Note de réponse à l'avis du CNPN en date du 02/11/2022

Commune : Uchacq-et-Parentis (40)

Projet : Parc photovoltaïque au sol

CERM-3530-82-EC

Carte des zones potentielles sur la commune d'Uchacq-et-Parentis

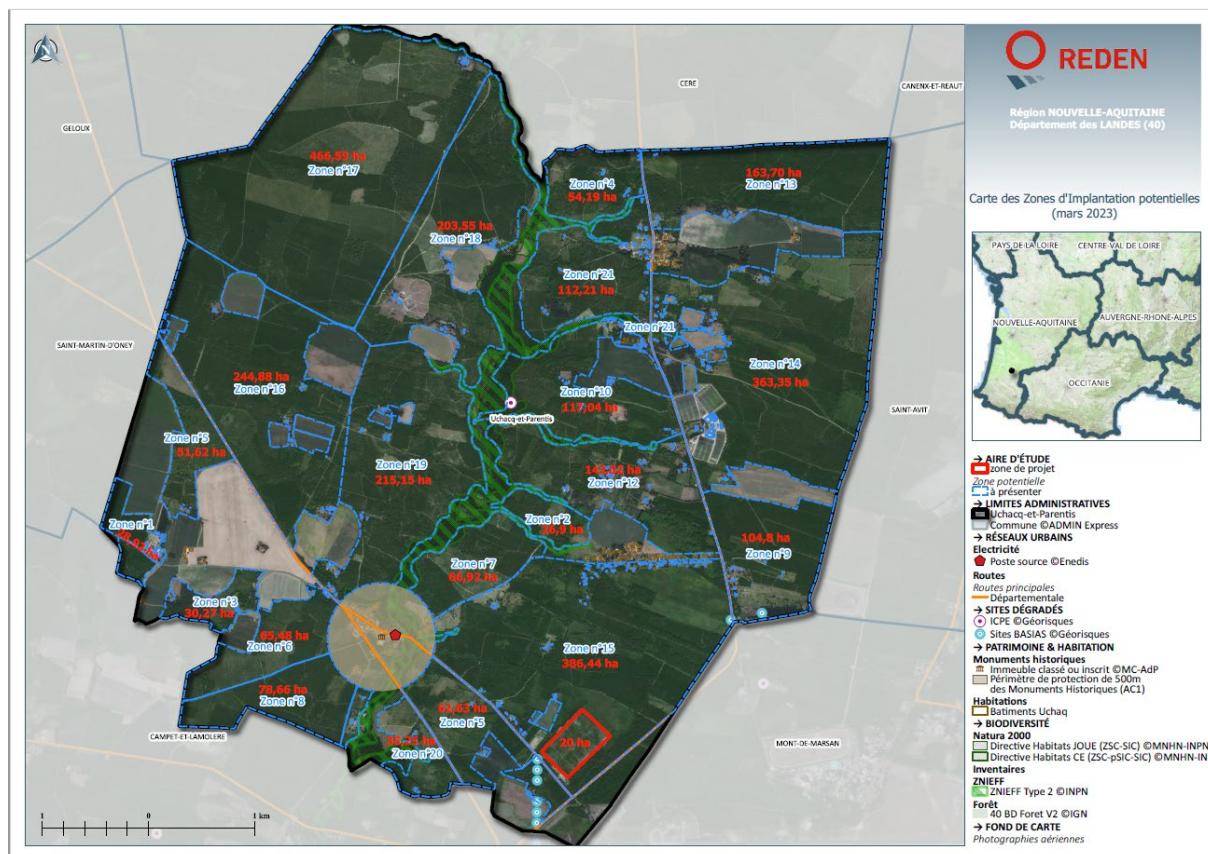
De même, le CNPN rappelle que le SDAGE Adour-Garonne impose la recherche d'alternatives à l'atteinte aux zones humides, il constate pourtant que :

- Le zonage en « AU ENR » du site au sein du PLUi de Mont-de-Marsan agglomération n'a semble-t-il pas fait l'objet d'une analyse des enjeux associés à ce site
- A aucun moment, la possibilité d'implantation de parcs solaires au sol en milieu agricole n'est étudiée, alors même que la filière agrivoltaïque pourrait constituer une alternative tout à fait comparable sur le plan technologique, et vraisemblable sur le plan énergétique à celle de la filière en milieu naturel ; de nombreux retours d'expériences en la matière confirmant la possibilité d'un co-usage et d'un co-bénéfique entre différents types d'exploitations agricoles et l'installation d'un parc solaire (Cf. à titre d'exemples : David & Leroux, 2020 ; ADEME *et al.*, 2021).

Aussi, le CNPN en conclut que la démonstration selon laquelle le choix de ce site pour l'implantation du projet constituerait l'alternative la plus satisfaisante reste incomplète à ce stade.

Une analyse comparative de différents sites d'implantation éventuelle du projet a été ajoutée dans le dossier. Il ressort des éléments présentés que le site a été choisi sur la base de son usage passé pour le stockage du bois, qui a très probablement altéré ses fonctions écologiques pendant toute la durée de cette activité, de considérations géotechniques et socio-économiques. Aucune comparaison des enjeux écologiques associés aux milieux naturels visés, notamment en termes de capacité d'accueil de ces derniers pour des espèces de faune et de flore sauvage, des fonctions écologiques et services écosystémiques associés, n'est présentée, bien que prévue à l'article L.110-1 du code de l'environnement au titre de « l'évitement ».

Les autres plateformes proches ont été identifiées (Document « Devenir des aires de stockage »), elles avaient été étudiées et écartées pour d'autres raisons techniques qui n'auraient pas permis l'installation d'un projet solaire (trop éloignées des points de raccordement, taille critique trop faible)

Dans l'agglomération du Marsan, seules les zones « AU ENR » sont compatibles réglementairement avec les installations photovoltaïques au sol, toutes les zones identifiées limitrophes de la commune d'Uchacq-et-Parentis (Campet et Lamolère, Geloux, Saint Avit) sont déjà sécurisées avec des projets photovoltaïques en cours.

Enfin, les autres zones de surfaces équivalentes ou plus grandes à proximité sur la même commune d'Uchacq-et-Parentis (une vingtaine de sites) sont actuellement occupées par l'exploitation forestière, et outre des coupes et demandes de défrichement à réaliser, les enjeux de biodiversité sont trop élevés.

Figure 15. Approche « multi-barrières ».

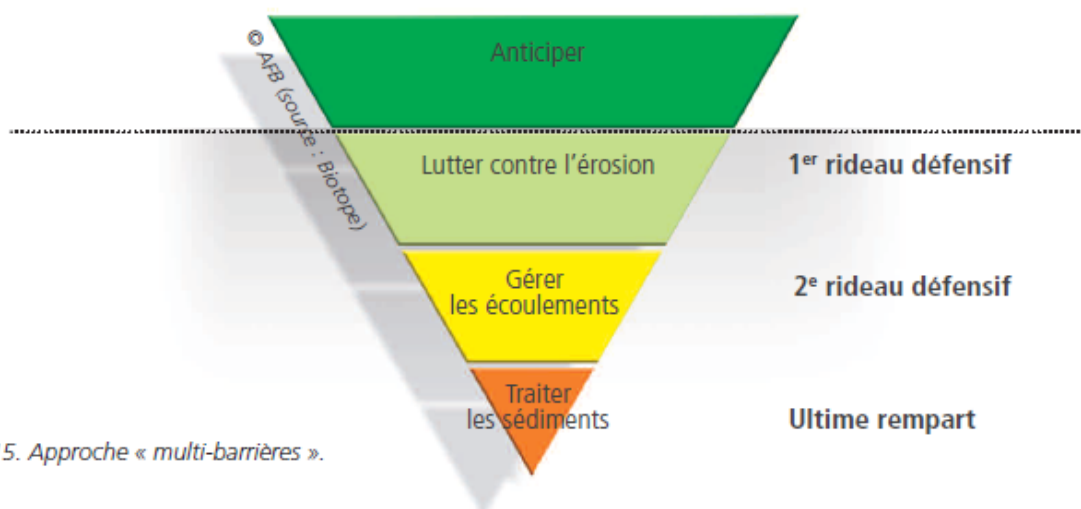
- La mesure MR1 : afin de lutter efficacement contre le risque de pollution accidentelle des eaux, une approche multibarrières doit être envisagée et adaptées à ce type de sol (McDonald D., 2018), les nombreux retours d'expériences de chantiers dans les Landes confirmant que le risque zéro n'existe pas, même sur terrain plat.

Le porteur du projet s'engage à étudier plus précisément cette approche pour l'adapter au contexte local. Il a bien pris en compte les quatre grandes étapes à prendre en compte pour la bonne opérationnalité de cette mesure, à savoir anticiper le risque d'érosion, lutter contre elle, gérer les écoulements et traiter les sédiments en les piégeant avant leur rejet dans les cours d'eau.

L'étape « Anticiper » est d'ores et déjà mise en place, avec des travaux favorisés hors période pluvieuse. De même, une zone tampon de protection sera mise en défens entre l'emprise du chantier et les zones humides et les cours d'eau.

Pour les autres étapes, comme expliqué dans la publication de McDonald D. de 2018, les bonnes pratiques environnementales se décident au cas par cas, en fonction des spécificités locales (pluviométrie, topographie...), des enjeux écologiques associés aux zones humides et aux cours d'eau et aux modalités de conception et de réalisation des IOTA provisoires et définitifs. Des études spécifiques (type de sol, capacité de rétention des eaux,...) doivent donc être réalisées pour s'assurer que les aménagements prévus

soient bien conformes au contexte local. Le porteur du projet s'engage donc à étudier ces aspects et à proposer dès lors des mesures additionnelles auprès des services instructeurs.

Schéma récapitulatif du calcul proposé pour l'évaluation des pertes liées aux impacts résiduels sur des espèces protégées (source : CGDD, OFB, CEREMA, 2021)

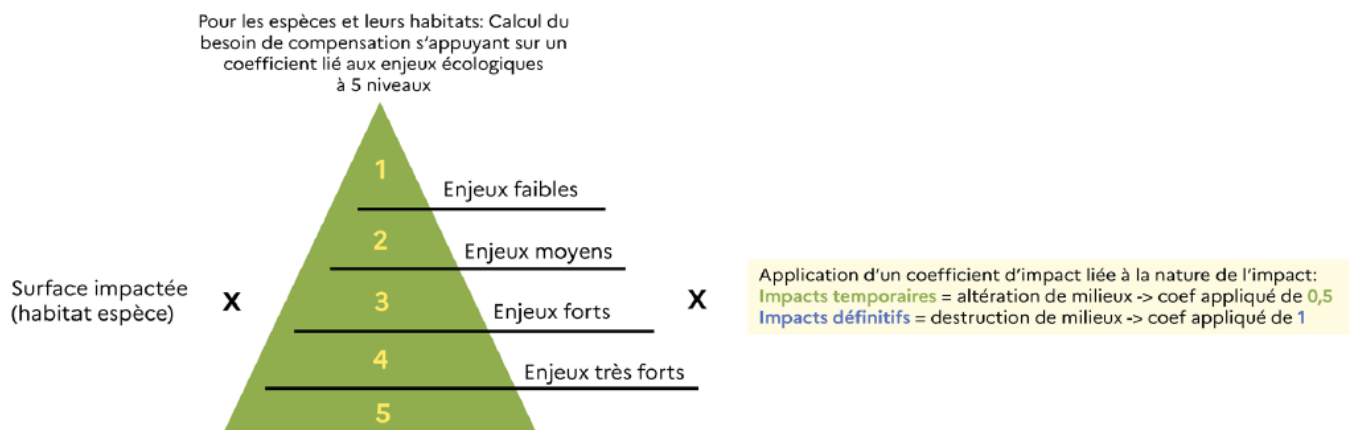
Le CNPN s'étonne de l'absence, dans le dossier, d'une méthode de dimensionnement de la compensation, permettant d'objectiver l'estimation des pertes écologiques générées par le projet, et des gains engendrés par les mesures de compensation, puis d'en vérifier l'équivalence. Afin de veiller au respect de l'objectif de zéro perte nette de biodiversité, le CNPN recommande de s'appuyer sur les recommandations nationales en la matière (cf. Truchon *et al.* 2020 ; Andredakis, 2021). Une entrée par « habitats et fonctions associées » plutôt que « espèce centrée » pourrait être recommandée.

Une nouvelle analyse du dimensionnement de la compensation, basé sur les publications citées, est proposée ici et démontre que la surface proposée en compensation répond à tous les critères exigés.

Besoin compensatoire = Σ (surface d'impact x coefficient d'impacts lié à la nature de l'impact x coefficient lié à l'enjeu écologique le plus fort)

La surface des habitats d'espèces protégés affectée est donc multipliée par un coefficient global allant de 0,5 à 5. »

Cycle forestier qui illustre bien l'habitat de transition favorable aux espèces ciblées

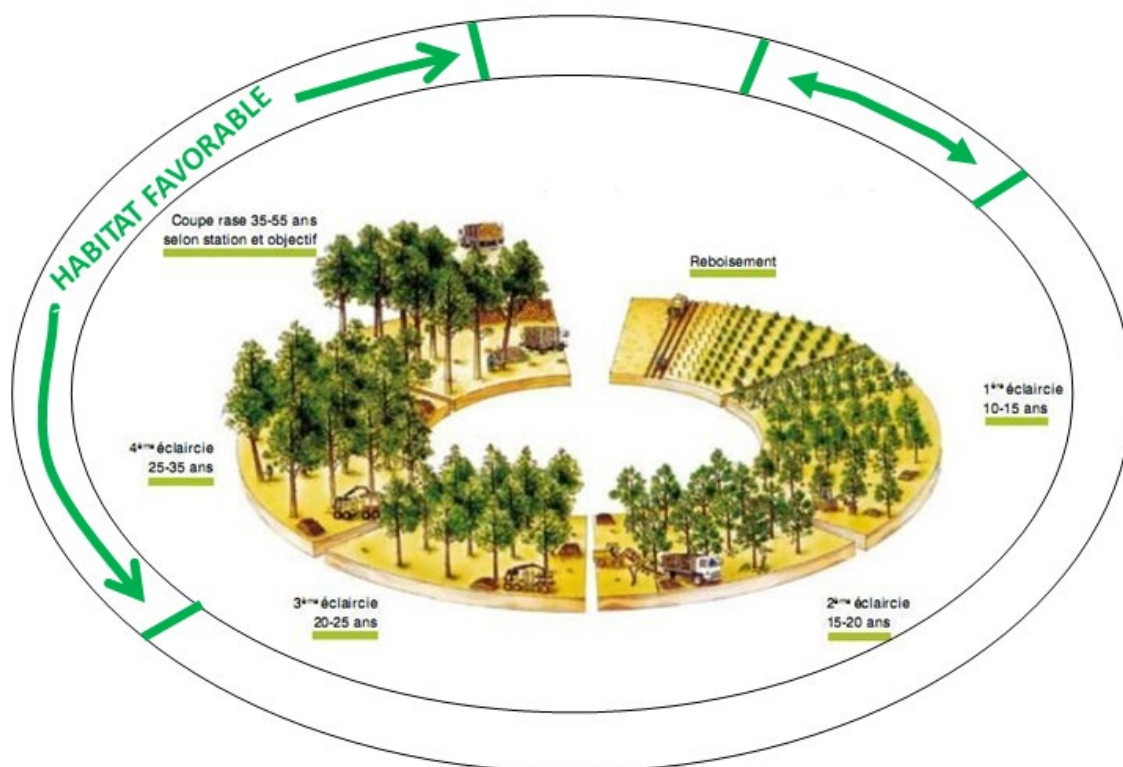
L'approche « espèce centrée » sur la Fauvette pitchou ne peut être validée en l'état. De même que le principe de changer de sites de compensation au cours du temps, plus adapté aux besoins de l'activité sylvicole qu'à ceux de la population de l'espèce ciblée. Le CNPN s'interroge sur la réelle efficacité et plus-value pour l'espèce – et accessoirement pour l'ensemble des autres espèces protégées concernées par le projet, de cette approche et sur son éligibilité à la compensation, des garanties de réussite devant être apportées.

Au vu de ces éléments, il importe de revoir l'approche proposée, en choisissant des sites pérennes, dédiés uniquement à la compensation écologique. La durée de ces mesures compensatoires doit également être au moins équivalente à la durée d'exploitation du parc, soit 40 ans (et non 30 comme indiqué dans le dossier).

Dans cette recherche de compensation, il est important de prendre en compte le fait que dans ce contexte landais, les habitats de ces cortèges sont transitoires et qu'ils évoluent rapidement. La gestion de ce type de milieu implique des coupes cycliques pour enrailer le développement arbustif. Pour que la compensation soit efficace pour ces espèces, elle implique une rotation dans le mode de gestion et donc des parcelles différentes.

Le porteur du projet s'est donc efforcé à trouver plusieurs parcelles sur lesquelles il pourra réaliser une gestion différente au fil du temps, pour assurer la présence de milieux favorables à ces espèces sur le long terme.

Au sujet de la plus-value de la compensation différée dans le temps et l'espace, cette mesure semble la plus viable et réalisable dans ce contexte landais. **A noter que la méthodologie demandée par la DREAL et la DDTM40 "Compensations écologiques en milieu forestier des Landes de Gascogne" éditée en Octobre 2020 par la DREAL**

Nouvelle Aquitaine, la DDTM de Gironde et la DDTM des Landes a été appliquée dans le cadre de ce projet. Il est en effet compliqué de maintenir un habitat de transition dans ce stade buissonnant. L'évolution se fait rapidement et seules des coupes cycliques peuvent permettre de régénérer le milieu et enrayer la dynamique de fermeture des habitats (cf. cycle forestier). Le fait de différer la compensation dans le temps et l'espace permettra de s'assurer de la présence des espèces ciblées pendant les opérations de régénération. Ainsi, grâce à ce calendrier compensatoire, le cortège des espèces landicoles et plus particulièrement la Fauvette pitchou aura à disposition un habitat favorable à leur développement. Il est important d'insister de nouveau sur le fait que l'habitat composant majoritairement l'emprise clôturée du parc photovoltaïque est voué à évoluer très rapidement sans gestion adaptée, conduisant à la disparition naturelle des habitats préférentiels de la Fauvette pitchou.
